**COMPATIBILITA' AMBIENTALE DELLE
ATTIVITA' DI COSTRUZIONE DELLA VASCA V-
5905 DI RACCOLTA ACQUE PRIMA PIOGGIA E
RELATIVO INTERCONNECTING IN AREA
CARICO GPL**

**RISPOSTA ALLA NOTA DEL MINISTERO
DELL'AMBIENTE E DELLA TUTELA DEL
TERRITORIO E DEL MARE DEL 09/08/07**

Contratto FWIENV n° 1-BH-0314

figura: 2: rappresentazione della vasca (celle in rosso) e della piezometria simulata nella zona dell'intervento (discretizzazione orizzontale 2.25 m)

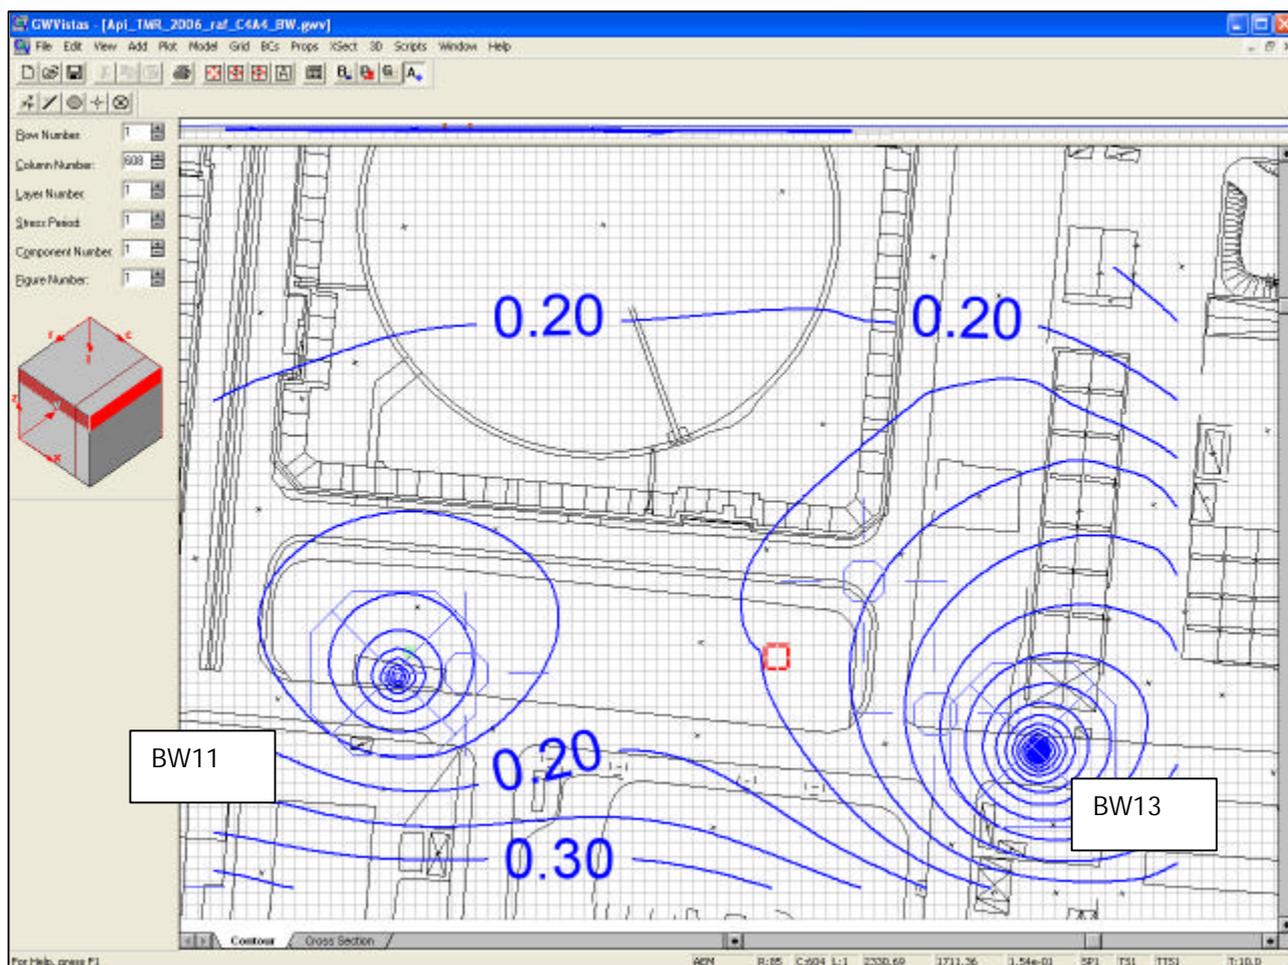
Nel documento è stata corretta l'inesatta etichettatura dei pozzi di emungimento presenti nell'area in esame (cfr Figura 2 dell'Allegato 3) evidenziata da ARPAM.

<i>(...) In tale figura sono riportati due pozzi di emungimento con la denominazione BW13 e BW14 (...)</i>	Recepita
	<i>si richiede infine alla ditta di mettere in atto un idoneo programma di monitoraggio delle acque dei piezometri posti a monte e a valle idrogeologico dell'area d'intervento per verificare eventuali variazioni dello stato qualitativo delle acque stesse</i>	La richiesta si ritiene superata alla luce del proposito di inviare a smaltimento/recupero tutti i materiali derivanti dalle attività di scavo
